福島県原子力発電所の廃炉に関する安全監視協議会 （2019.3.26）追加説明

1／2号機排気筒解体工事の状況について

2019年4月8日

東京電力ホールディングス株式会社

①-1.解体作業に伴う周辺環境への影響の評価

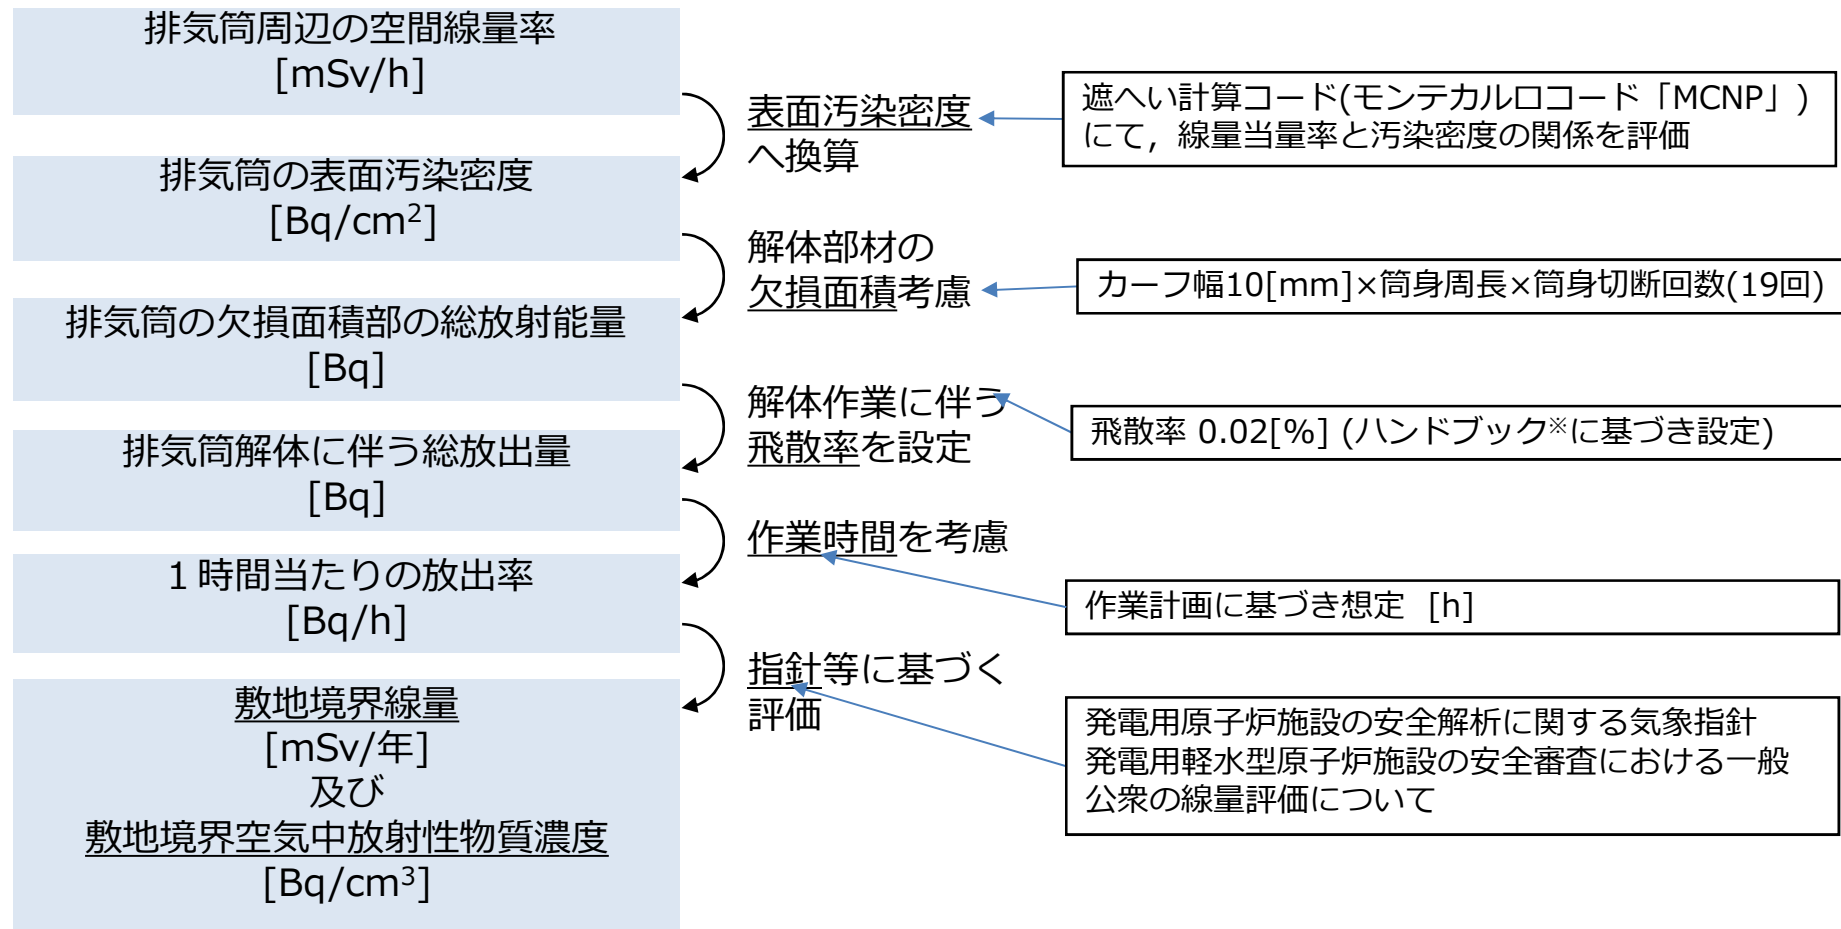
環境影響評価についてどのような評価をしたのでしょうか。核種を含めて説明願います。この件、協議会の場で対象核種はCs-134, 137であると説明あったが、具体的な前提条件や計算の内容などを説明願います。

1、2号機共用排気筒解体作業について、今回の資料で線量評価をセシウムで評価していますが、ストロンチウムやアルファ核種は評価しなくて大丈夫なのでしょうか。

3/26の廃炉協の資料（資料(4)P.22）ではスミヤ測定結果がアルファ核種なのかベータ核種なのか、ベータ核種であればセシウムが支配的なのが読み取れません。測定した結果、ストロンチウムやアルファ核種が存在しないことが分かったから評価が必要ないのか、そもそも測定していないのかご説明下さい。

3月26日廃炉安全監視協議会におけるご説明資料に、具体的な計算式や、Cs-134・137を対象核種として設定した根拠を加筆しております。

- 排気筒周辺の雰囲気線量率の調査結果から保守的に筒身の表面線量率を推定し、表面積から気中へ放出される放射性物質放出量の評価を行った。（評価方法は下記フローの通り）
